9 de febrero del 2023.
Nº 0241– DG-DAI- 2023.

1. En respuesta a la pregunta 3 de la primera aclaratoria, donde se solicitaba presentar el Certificado de propiedad con ubicación actualizada (corregimiento). Al respecto, el promotor adjunto copia simple de la nota N°050-DAI, 016 Proyecto Ciudad Bolívar, donde señala que "... hemos sido informados del Departamento de Legal de la Junta Comunal de Alcalde Díaz que la actualización solicitada será gestionada ante Registro Público, ya que la misma situación se ha dado con diferentes fincas que se registraron cuando el corregimiento era Las Cumbre y Alcalde Díaz ... ". Sin embargo, la documentación presentada no evidencia la solicitud del trámite ante Registro Público. Por consiguiente, se reitera presentar:
 - a. Certificado de propiedad con ubicación actualizada (corregimiento) o documentación que evidencie la solicitud del Trámite en registro público.

COMPLEJO DEPORTIVO CIUDAD BOLIVAR

PLANTA DE UBICACIÓN DEL PROYECTO

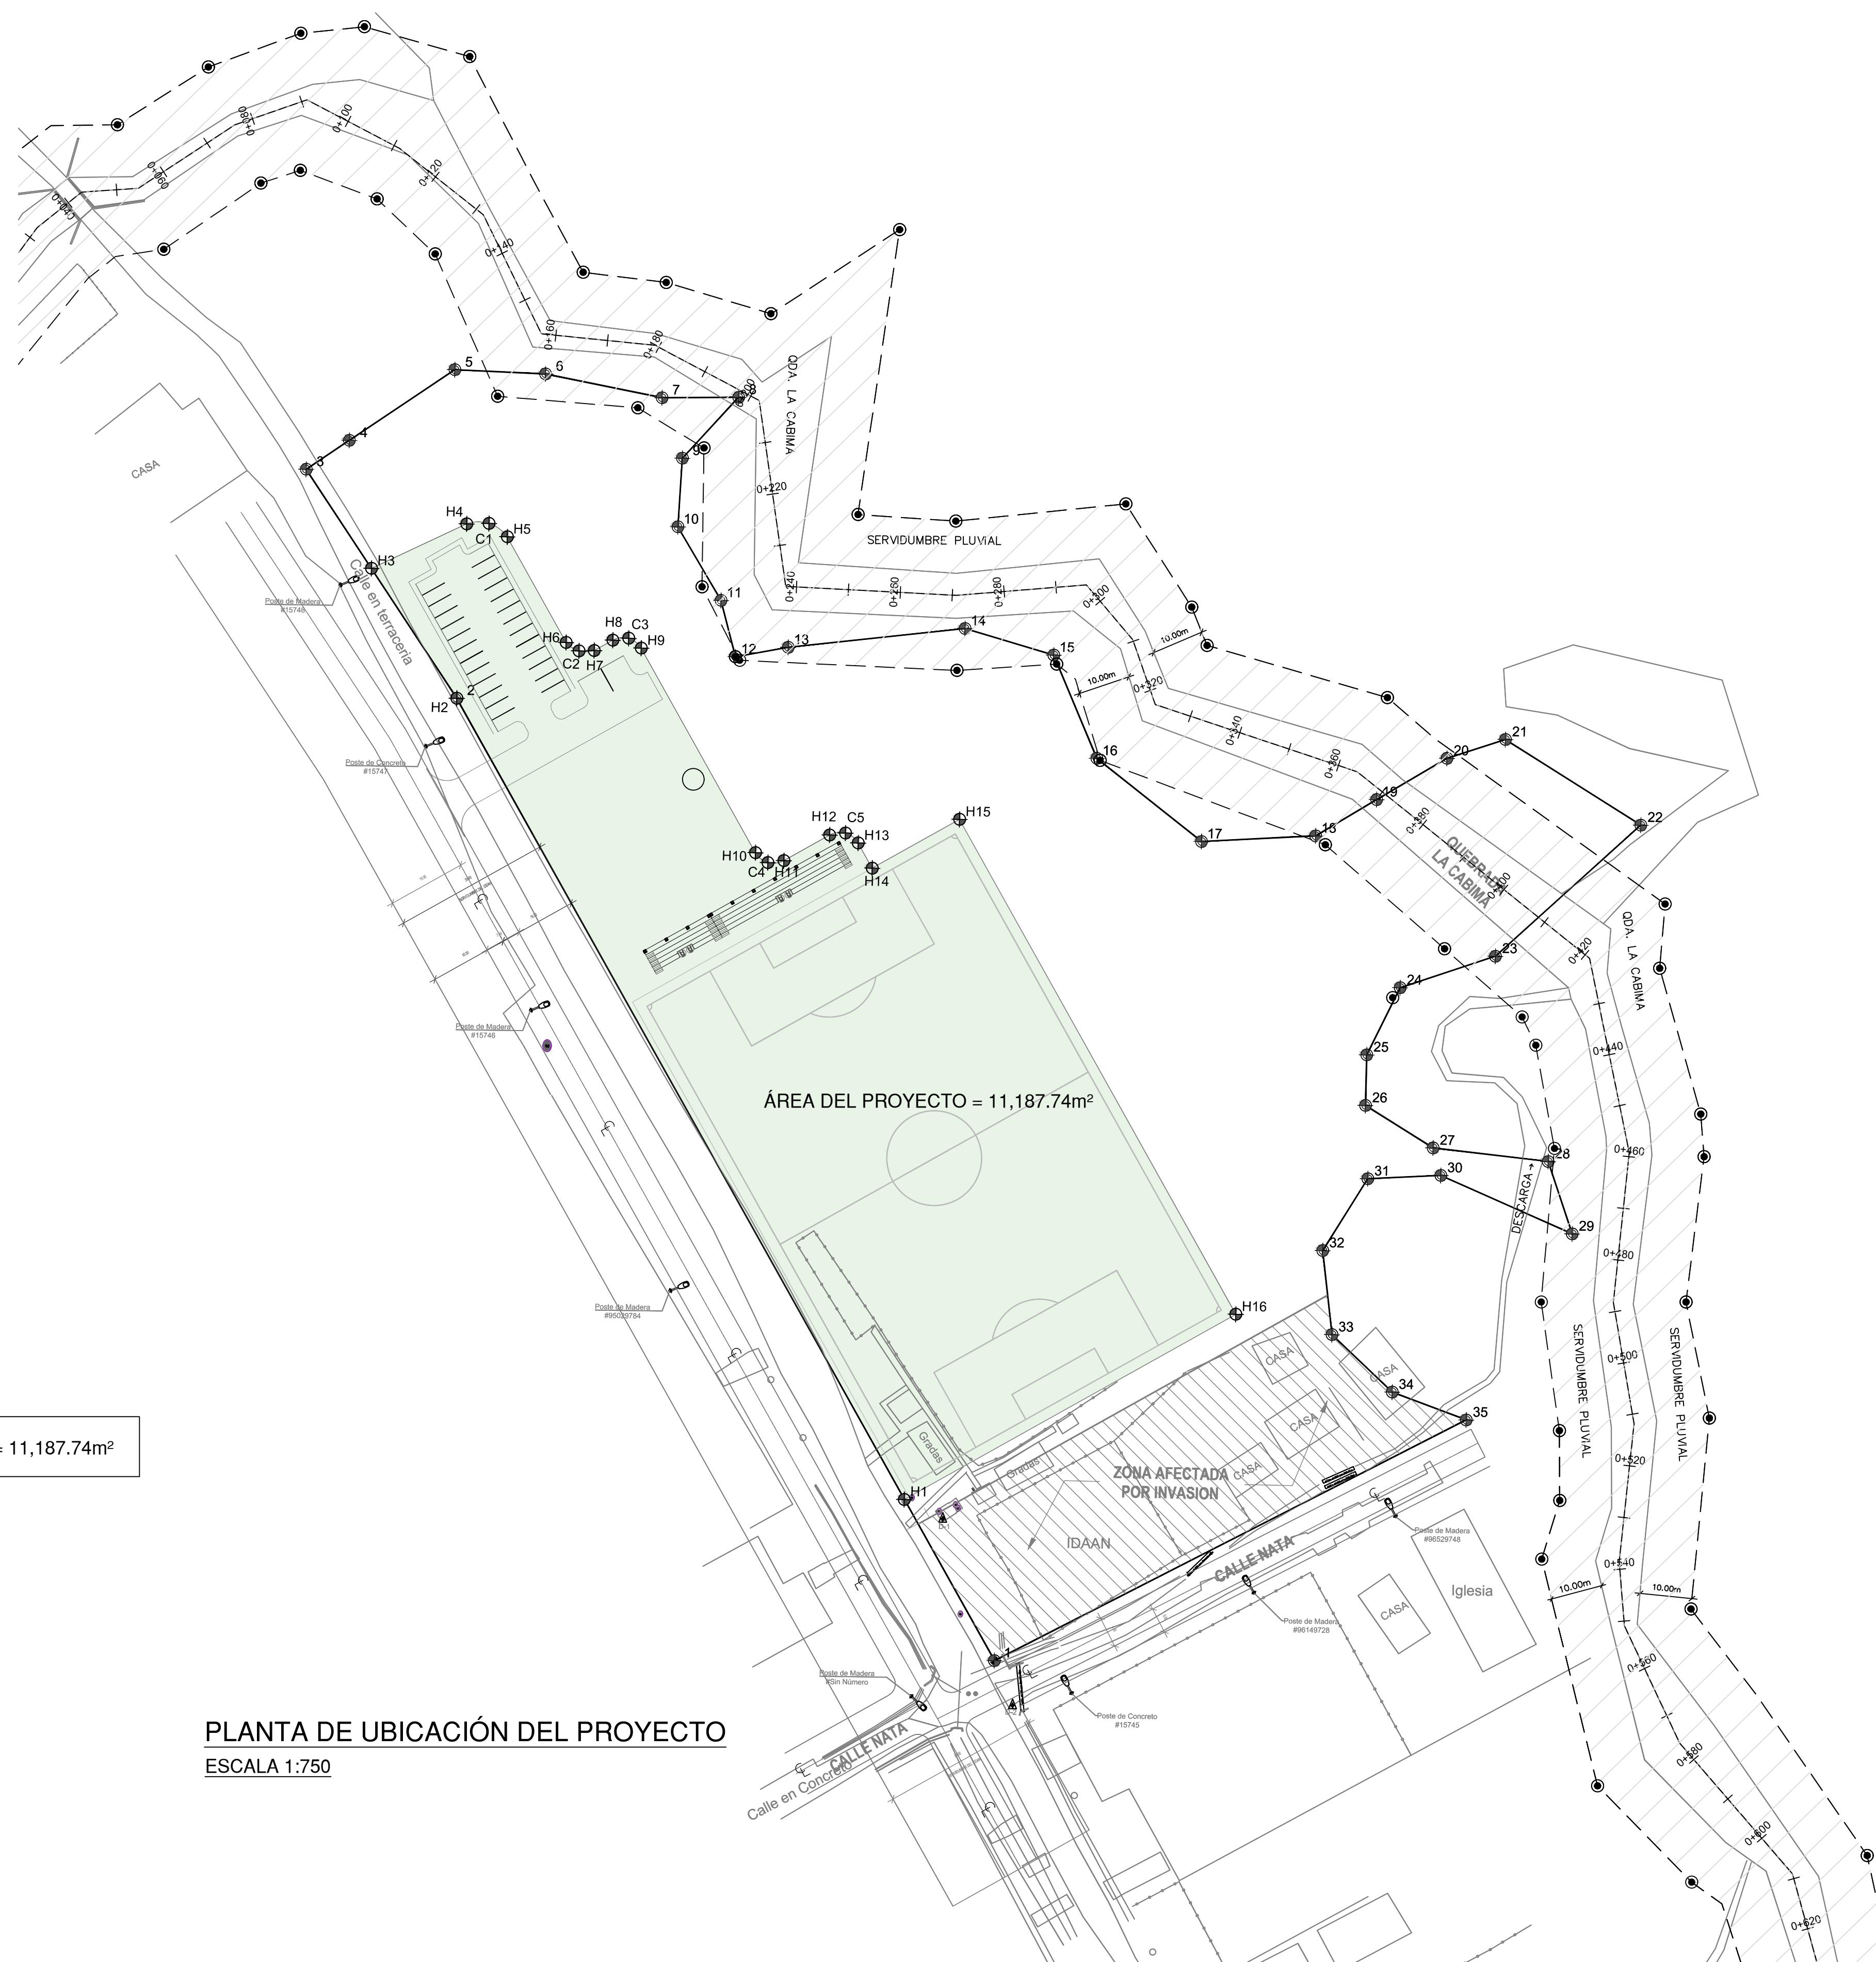
2. En respuesta a los acápitales a y b, de la pregunta 4, donde se solicitaba indicar la superficie a utilizar dentro de la finca con Folio Real N°30376423, para el desarrollo del proyecto y sus coordenadas. Al respecto el promotor indicó que la superficie a desarrollar es un área de 11,187.74 m², Sin embargo, la verificación realizada por DIAM, mediante MEMORANDO-DIAM-0112-2023, señala que la superficie de la huella del proyecto es de 1 ha+ 7 .3 81.4m² y que la "servidumbre de protección se dibujó del punto 10 al 11 no hay un orden lógico, verificar"; generando una diferencia en cuanto a superficie y no se puede establecer el alineamiento de la servidumbre. Por lo antes mencionado, se solicita presentar:

- a. Indicar la superficie a utilizar dentro de la finca con Folio Real N°30376423, para el desarrollo del proyecto.
 - b. Aportar coordenadas UTM de ubicación del polígono del proyecto, que concuerde con la respuesta dada al acápite a.

2a. La superficie a utilizar dentro de la finca para el desarrollo del proyecto es de: 11,184.26 m².esta área fue verificada colocando las coordenadas en el Sistema ARCGIS.

Tratando de validar el área con otra herramienta de medición, se procedió a verificar el área en AUTOCAD, con las mismas coordenadas, lo cual arroja una diferencia mínima de 3.48 m².

- Un plano emitido por el Sistema ARCGIS cuya área de huella arroja un total de 11,184.26m²
- El plano emitido por AutoCAD, que arroja el área del Proyecto de 11,187.74m²

El porcentaje de cierre diferente (3.48 m^2) se debe a la precisión de las coordenadas marcadas en ambos sistemas.

2b. Se aportan coordenadas UTM del área a utilizar para el desarrollo del proyecto dentro de la finca 30376423 – aclaramos que estas coordenadas no corresponden a las coordenadas del polígono o área completa de la finca sino a las de la huella del Proyecto:

PLANTA DE DEMARCACION DE SERVIDUMBRE PLUVIAL

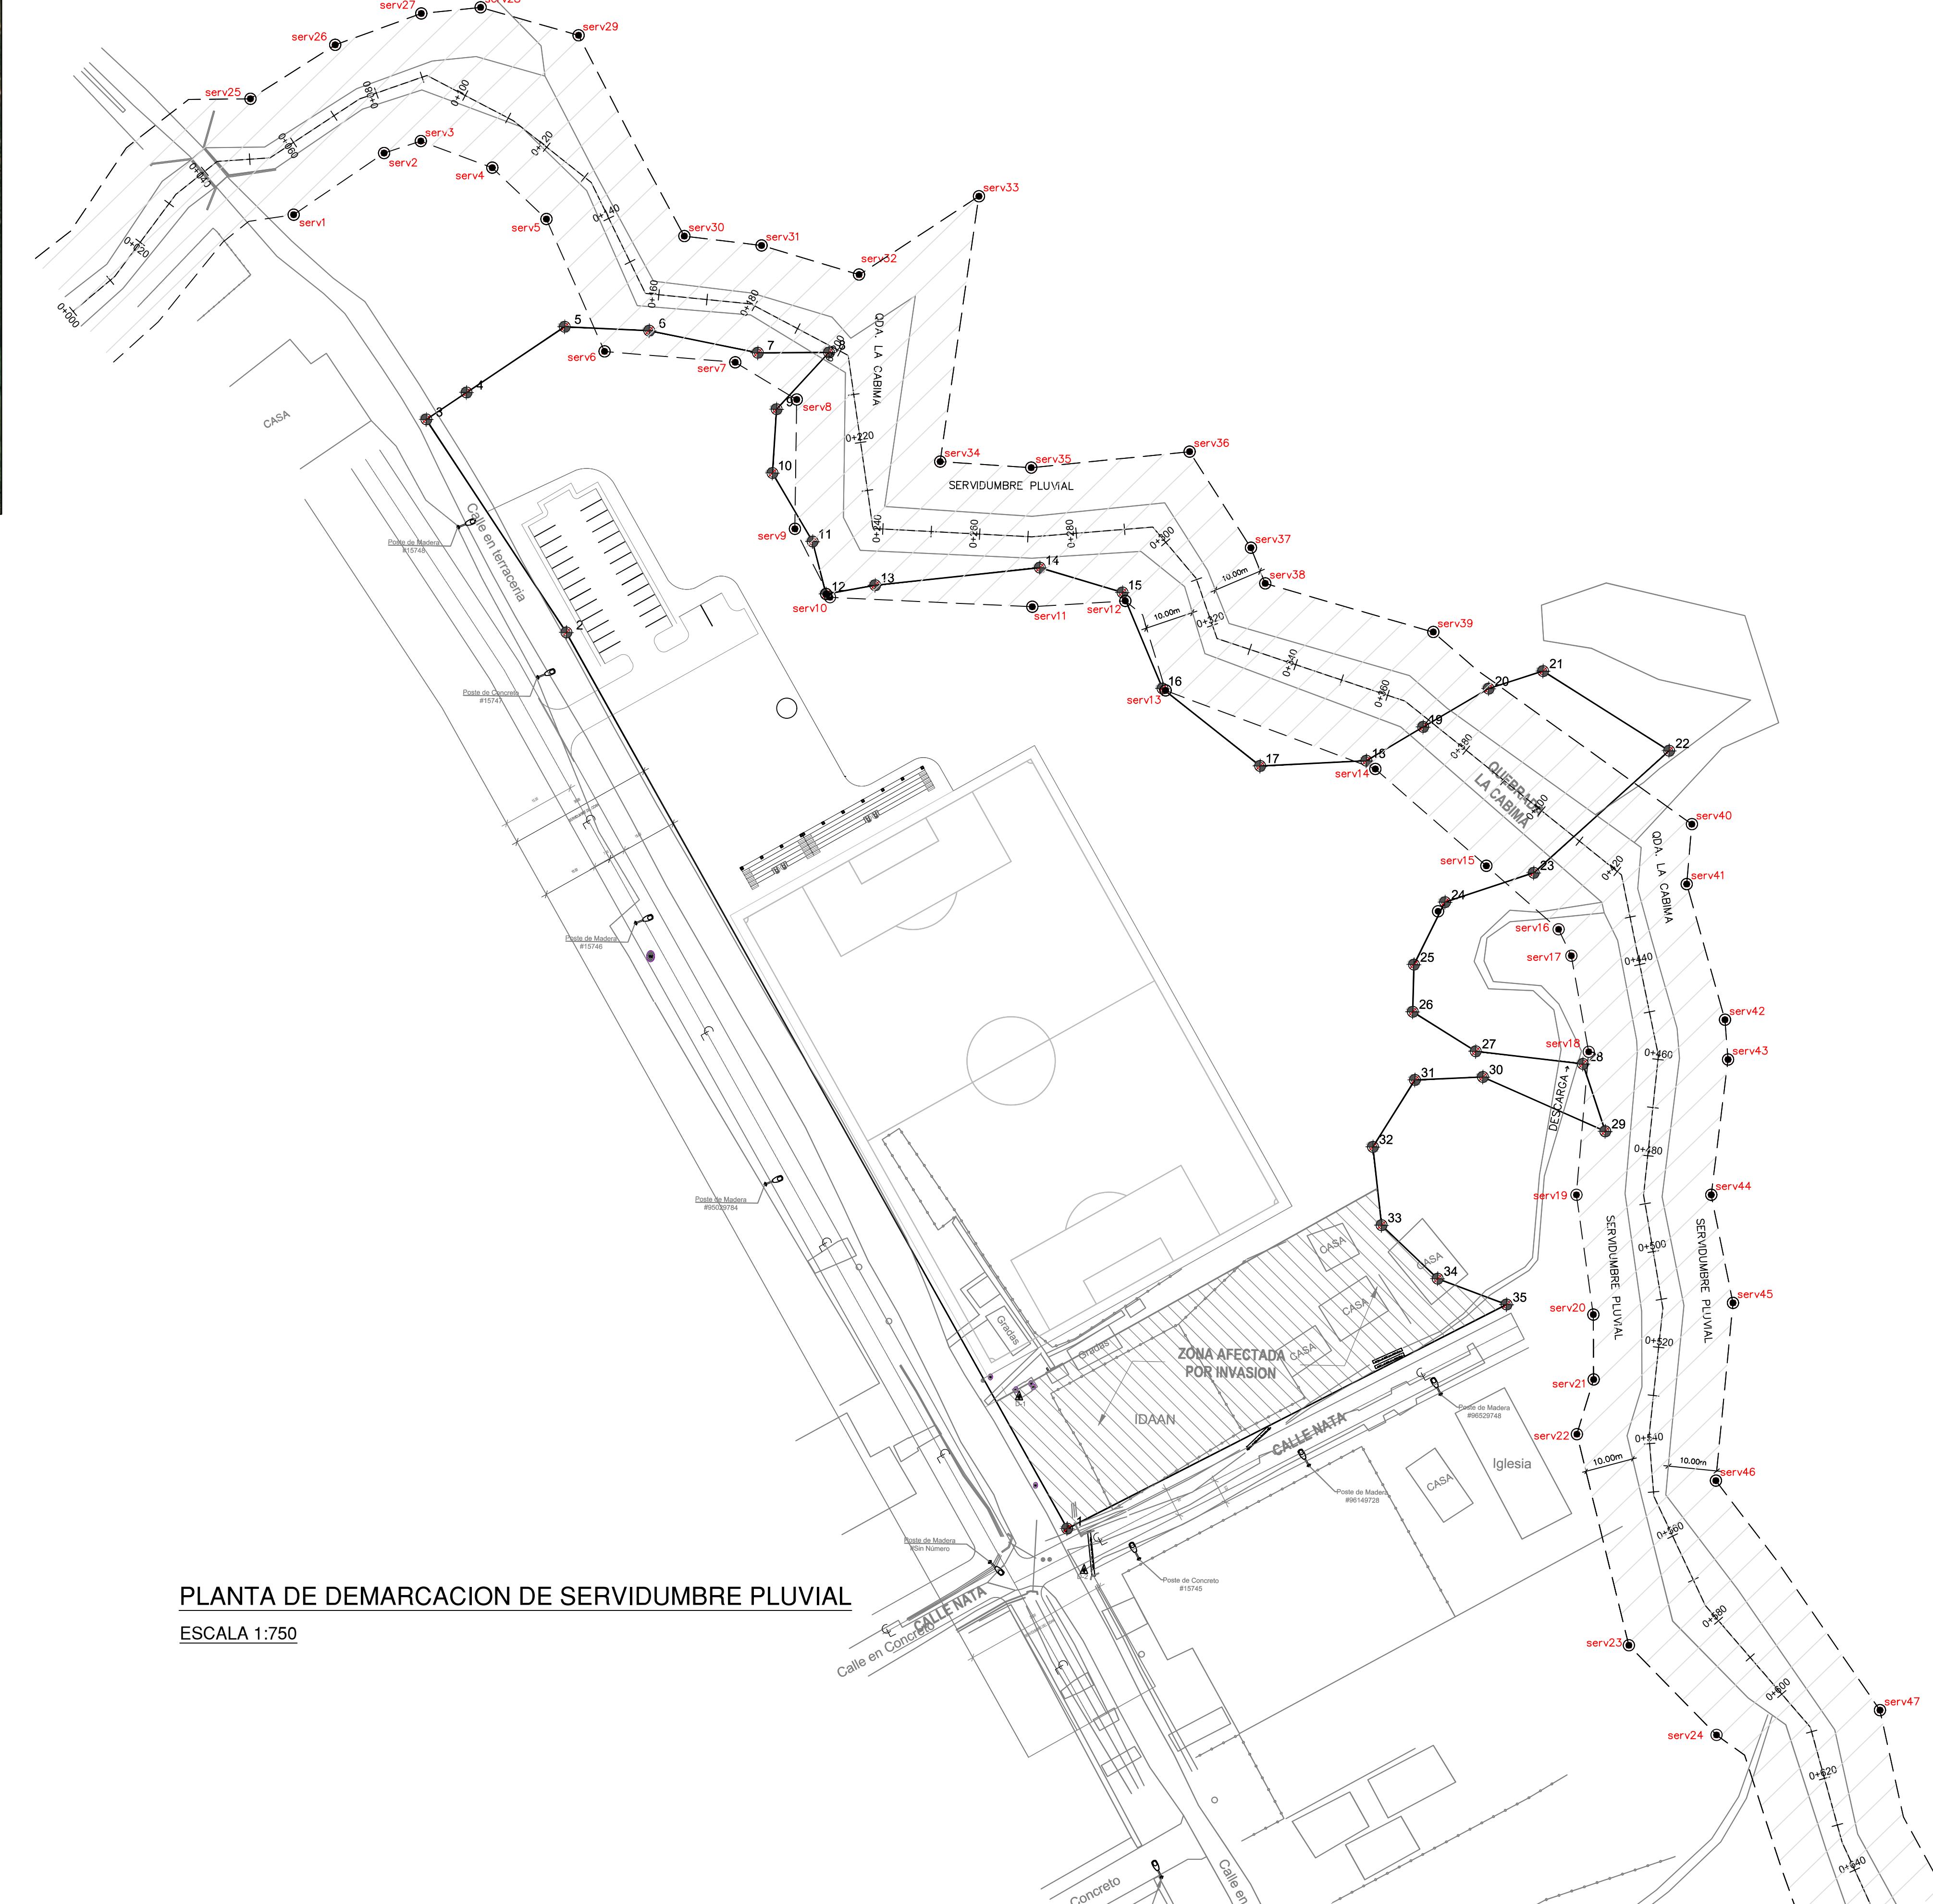
- c. Verificar y aportar coordenadas del alineamiento de la quebrada La Cabima y su respectiva servidumbre de protección de acuerdo a la Ley Forestal.

2c. Aportamos coordenadas del lineamiento de la Qda. La Cabima:

Y Aportamos las coordenadas que marcan la servidumbre de la Qda. La Cabima:
